Bescheid

**über die Änderung und Ergänzung der
allgemeinen bauaufsichtlichen Zulassung
vom 25. August 2011**

Z-33.47-1147

**Wärmedämm-Verbundsystem zur Anwendung auf Plattenwerkstoffen im Holzbau mit
angeklebten Dämmplatten aus expandiertem Polystyrol
"Otterbein VWS-System"**

Anlage 6a

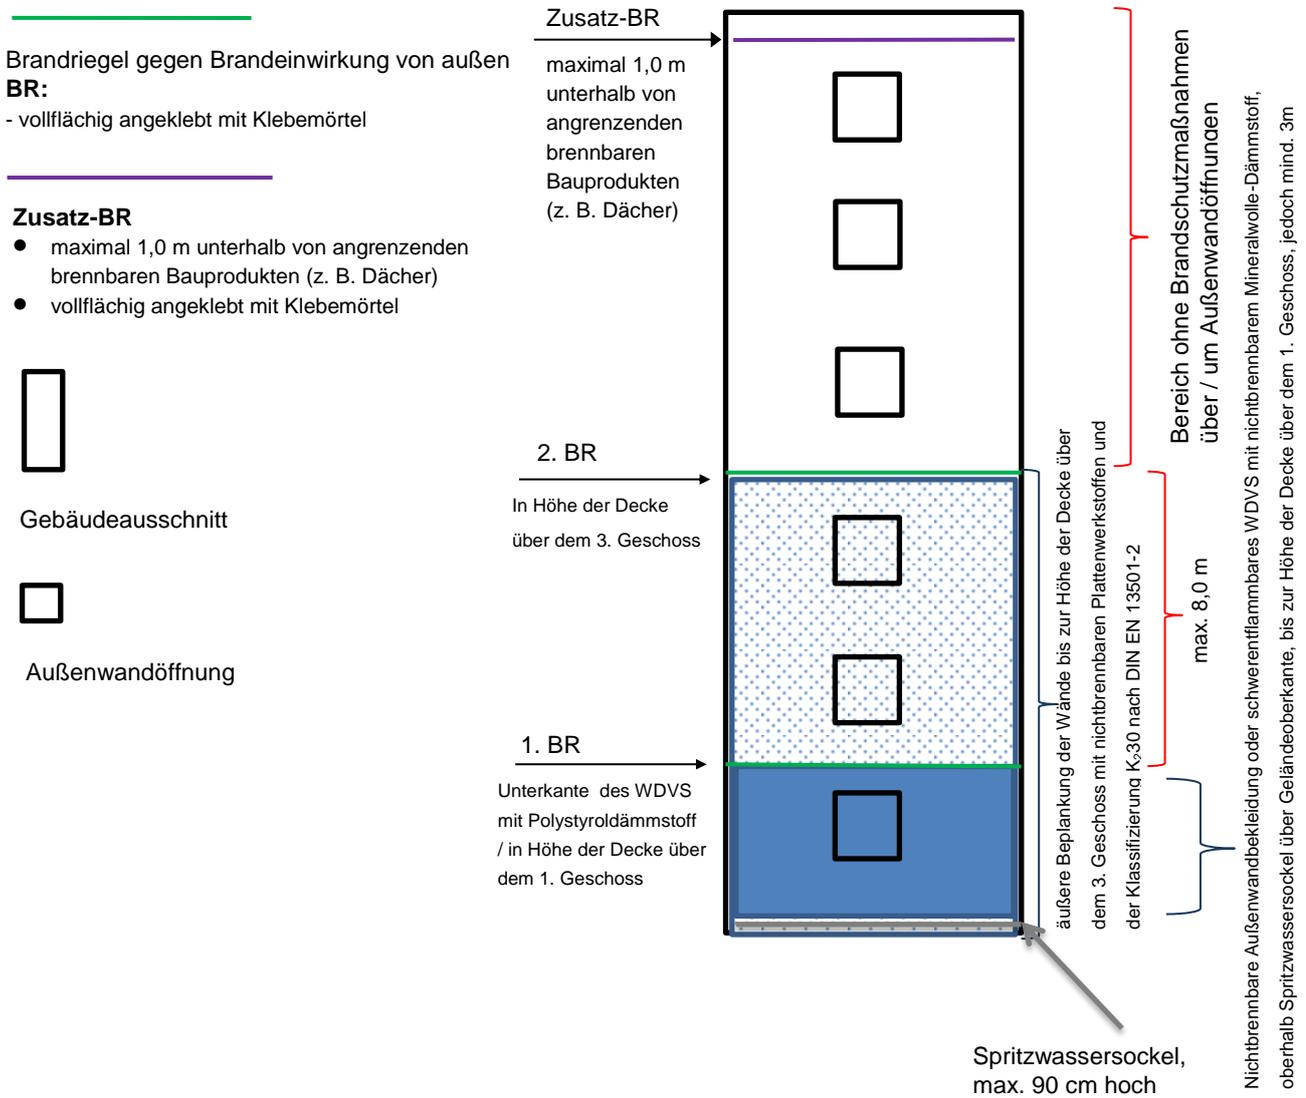
Bei schwerentflammbaren WDVS mit EPS-Dämmplatten müssen folgende Brandschutzmaßnahmen gegen eine Brandeinwirkung von außerhalb des Gebäudes ausgeführt werden (siehe Anlage 6a):

1. äußere Bepunktung der Wände bis zur Höhe der Decke des 3. Geschosses über Geländeoberkante oder genutzten angrenzenden horizontalen Gebäudeteilen (z. B. Parkdächer u. a.) mit nichtbrennbaren Plattenwerkstoffen (Baustoffklasse DIN 4102-A oder Klassen A1 bzw. A2-s1, d0 nach DIN EN 13501-1)

2. Ausführung einer nichtbrennbaren Außenwandbekleidung oder eines schwerentflammbaren WDVS mit nichtbrennbarem Mineralwolle-Dämmstoff oberhalb eines maximal 90 cm hohen Spritzwassersockels über Geländeoberkante oder genutzten angrenzende horizontale Gebäudeteile nach Nr. 1 bis zur Höhe der Decke über dem 1. Geschoss, jedoch auf mindestens 3 m Höhe,

3. ein Brandriegel an der Unterkante des WDVS mit EPS-Dämmstoff,
4. ein Brandriegel in Höhe der Decke des 3. Geschosses über Geländeoberkante oder angrenzenden horizontalen Gebäudeteile nach Nr. 1, jedoch zu dem darunter angeordneten Brandriegel mit einem Achsabstand von nicht mehr als 8 m. Bei größeren Abständen sind zusätzliche Brandriegel einzubauen.

5. weitere Brandriegel an Übergängen der Außenwand zu horizontalen Flächen (z. B. Durchgänge, -fahrten, Arkaden), soweit diese in dem durch einen Brand von außen beanspruchten Bereich des 1. bis 3. Geschosses liegen.

Die Platten für die Bepunktung nach Nr. 1 müssen mindestens in die Klasse K₂30 nach DIN EN 13501-2 eingestuft sein.

Die Brandriegel müssen folgende Anforderungen erfüllen:

- Höhe ≥ 200 mm,
- nichtbrennbare Mineralwolle-Lamellenstreifen, Baustoffklasse A1 oder A2 nach DIN 4102-1 bzw. Klasse A1 oder A2-s1, d0 nach DIN EN 13501-1 nicht glimmend, aus Steinfasern mit einem Schmelzpunkt von mindestens 1000 °C geprüft nach DIN 4102-17, mit einer Rohdichte zwischen 60 und 100 kg/m³,
- mit einem Klebemörtel vollflächig angeklebt

Weiterhin ist ein Brandriegel (wie vorstehend beschrieben) maximal 1,0 m unterhalb von angrenzenden brennbaren Bauprodukten (z. B. am oberen Abschluss des WDVS unterhalb eines Daches) in der Dämmebene des WDVS anzuordnen. Dieser Brandriegel ist ebenfalls mit einem Klebemörtel vollflächig anzukleben.
